INSTITUTTET FOR HUSBYGNING

Forelæsningsnotat nr. **55 A**

TILLÆG TIL

FACADEELEMENTER

Pag. 84, figur 409

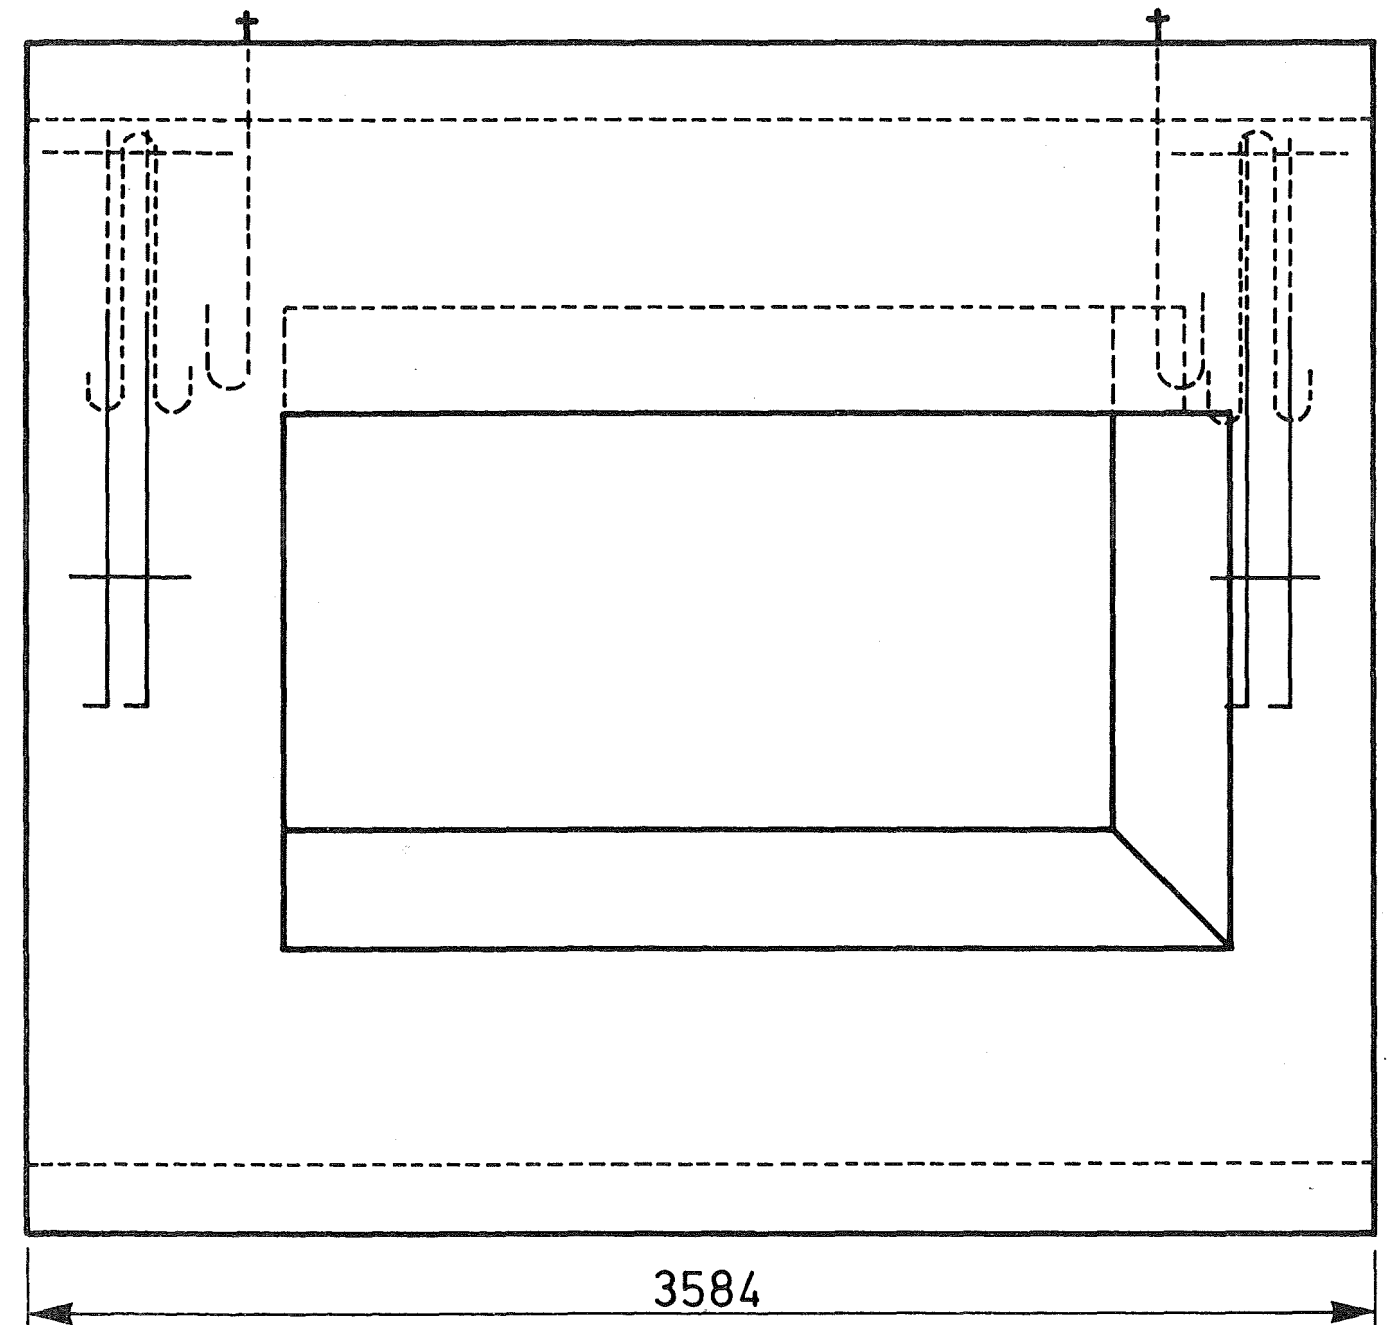
Her er vist en i 60'erne acceptabel vind-tætning med fast mineraluldstopning (strimler). Det er ikke godt nok i dag, og udførelsen kræver megen kontrol.

FIGUR 5. Lodret facadefuge (1:5) smlgn. figur 6

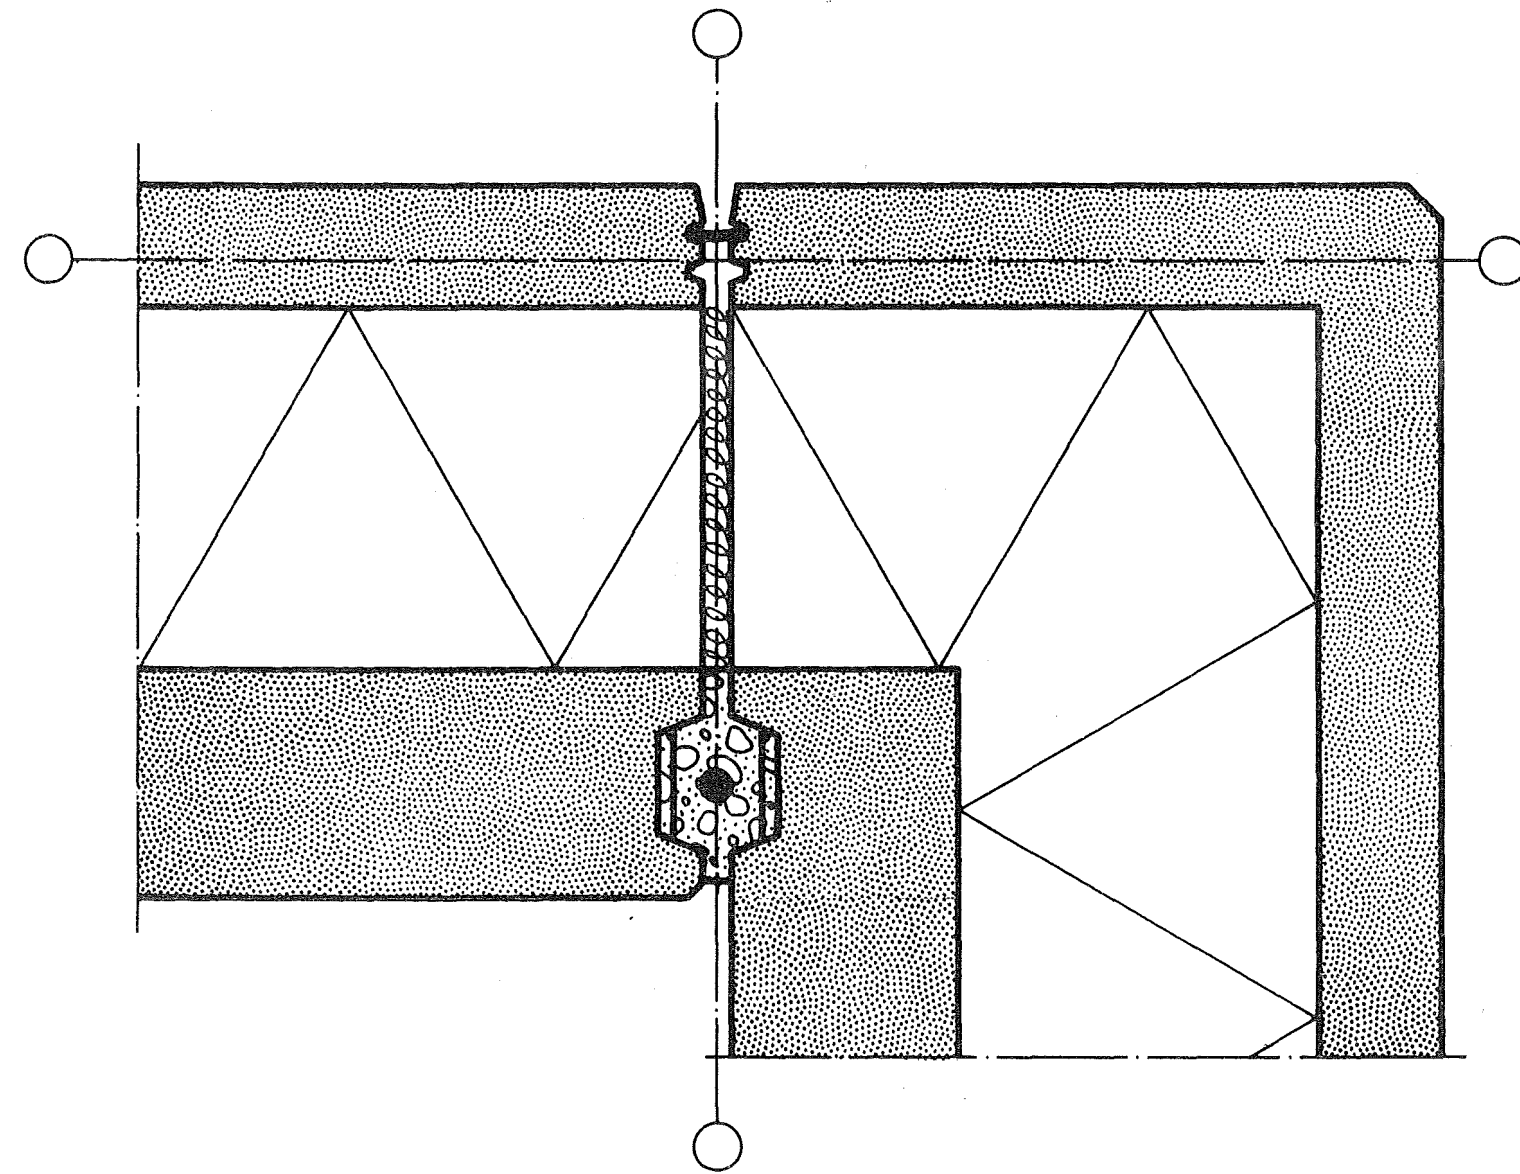
Indvendig tilbageliggende fuge v. affasede elementkanter. Det giver en hurtigere finishoperation. To-trins fuge med dobbeltnot (i stedet for neoprenenot plus vaskebrædt). Dette benyttes oftest idag, hvor betonoverfladens kvalitet er høj.

FIGUR 7. Opstalt af øverste del af facadens sidekant (1:5)

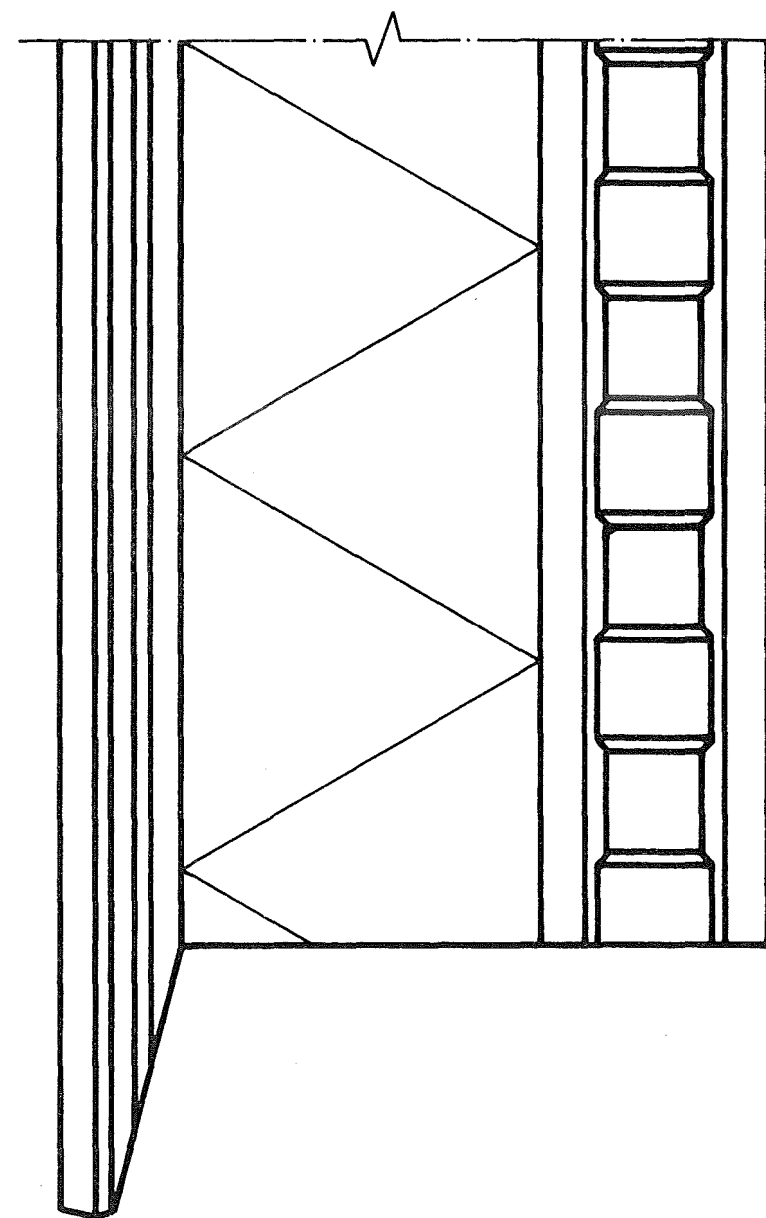
Bemærk løftebolt, løfteøje og fortanget elementkant (jfr. figur 5 og 6) i indre betonskal, dobbeltnot for henholdsvis neoprene og dræn i ydre betonskal.

FIG.10. BYG-ERFA blad 800915 (1980).
Den ventilerede Alu-skinne "anerkendes".

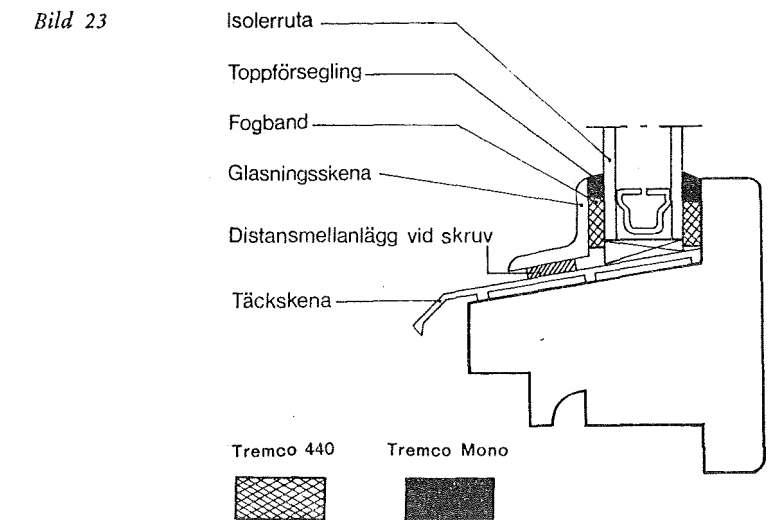
Mellem glas og Alu-skinne kan benyttes det på figur 10 viste profil, der kan fungere i mange år, hvis selve materialet har en lang levetid, idet båndet er sikret mod at synke ned og spærre for dræning og ventilation.

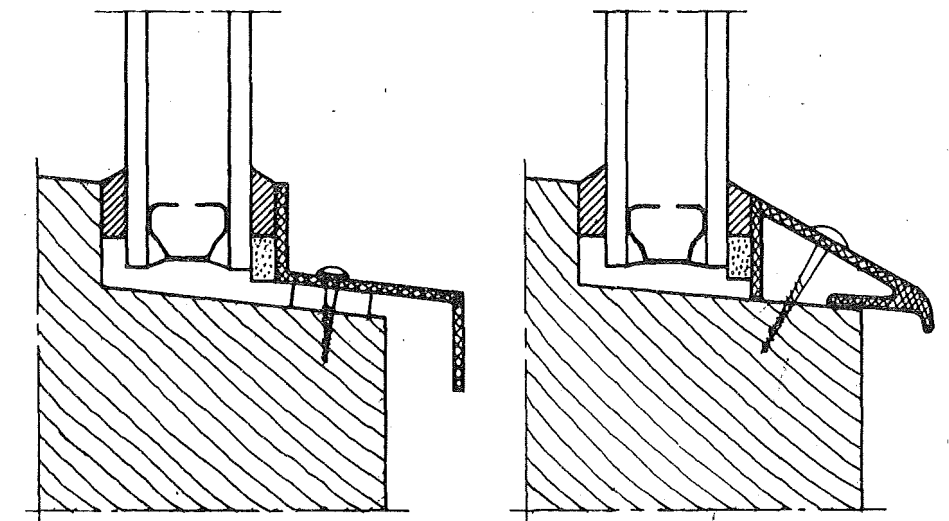
FIG.11. TREMCO's "den lille sorte", svensk udgave 1969, om tætning af fuger og glasisætning har ovenstående bild 23, der viser, at de svenske glasfabrikanter allerede i 1969 anviste thermoglasisætning med drænet og ventileret Alu-glasliste. Den viste "täckskena" kan jeg ikke anbefale. Nok bidrager den væsentligt til at aflede vand fra rammens overside, men den kan til gengæld også virke som en kuldebro, der giver kondens (og inde-spærret fugt).

FIG. 13. Se teksten til pag. 37.

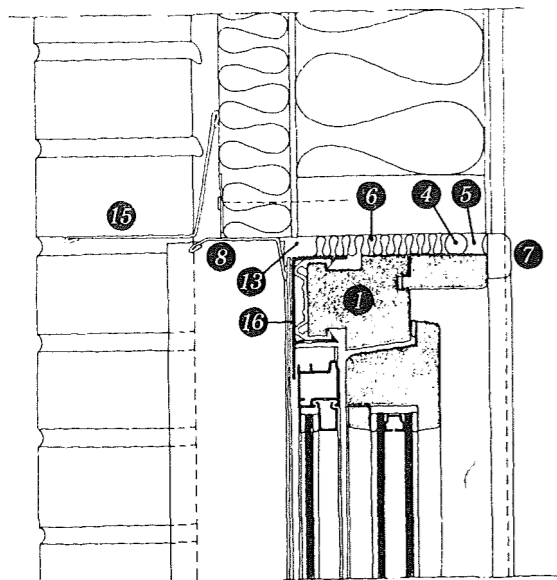
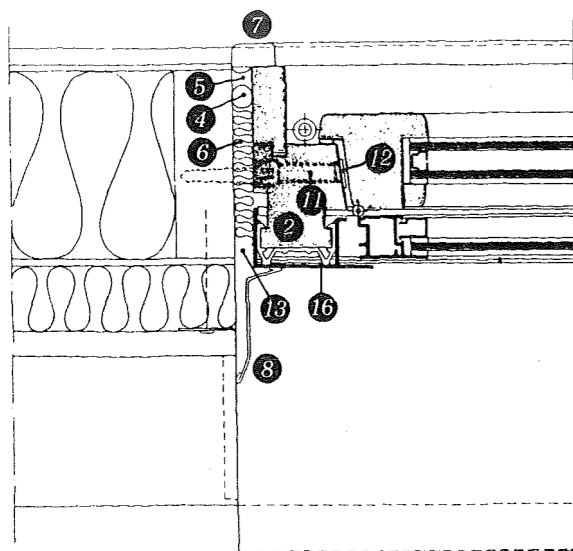
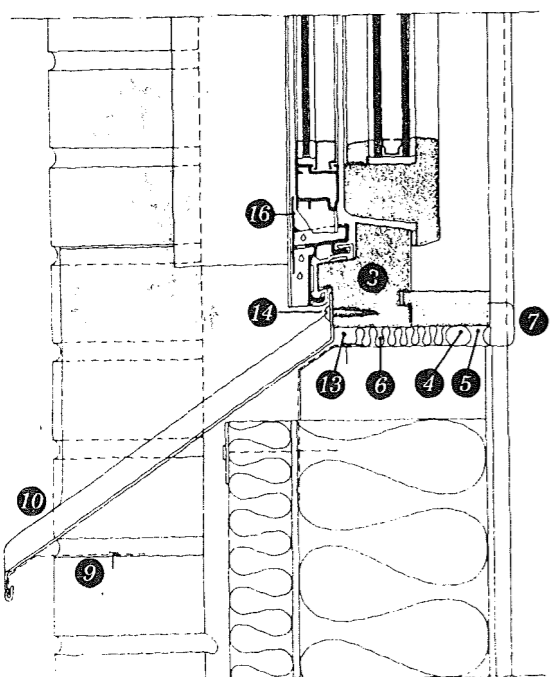
1. Overkarm.
2. Sidekarm.
3. Bundkarm med tilslutning for sålbænk (10).
4. Profil som modhold for 5.
5. Indvendig fuge, diffusions- og lufttæt.
6. Stopning med mineraluld eller skum som varmeisolering. De yderste 15 mm må ikke fyldes! Dræn og ventilation af fugen (nedad, 13).
